第4回小委員会での主な意見と対応方針

第 51 回鈴鹿市都市計画審議会事項に関する意見と措置

第 51 回鈴鹿市都市計画審議会，鈴鹿市都市マスタープラン改定業務進捗報告において委員から提出のあった意見とそれに対する措置について。

(1) 流域治水について

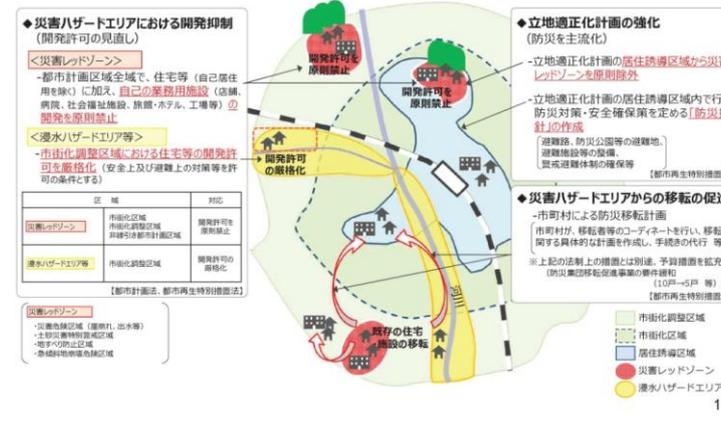
① コラム的な扱いで、「流域治水」を取り上げておくべきではないか。昨今の激甚化している降雨災害や、気候変動による海面上昇の可能性を考えると必須な要素と考える。

国土交通省で公開している資料からの引用ですが、次の2図は掲載しておくほうが良いと考える。

ご意見を踏まえ、検討を行い、都市計画の基本的な方針に関してまとめられた部分を改定していきたいと考えています。
